③ 改善箇所説明図

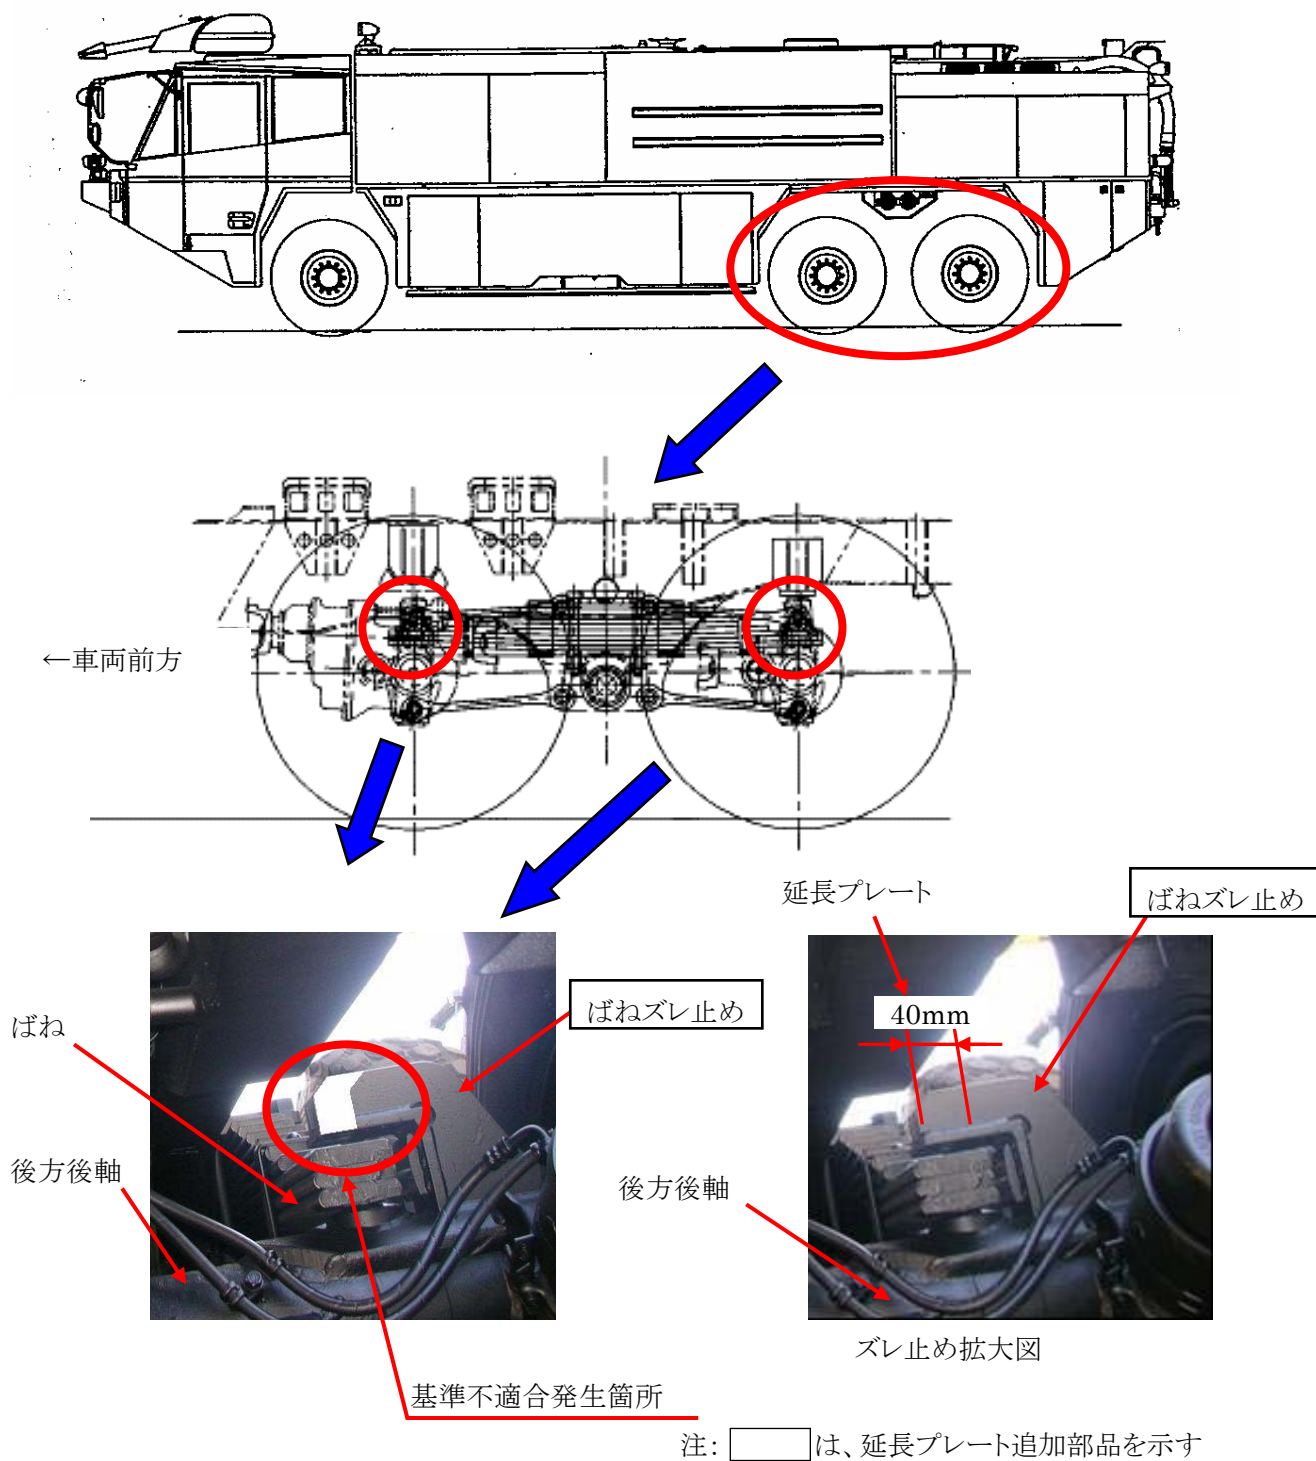
〔 後前軸、後後軸のばねズレ止めの形状が不適切なため、急旋回を行った場合、ばねが当該ズレ止めから外れるものがある。そのため、そのまま使用を続けると、ばねが標準位置に戻らず車両が傾き、最悪の場合、舵取り性能が損なわれるおそれがある。 〕

改善措置の内容： 全車両、後方前軸及び後方後軸のばねズレ止め上部に延長プレートを追加する。

識別： ばねズレ止めの補強プレートで識別する。
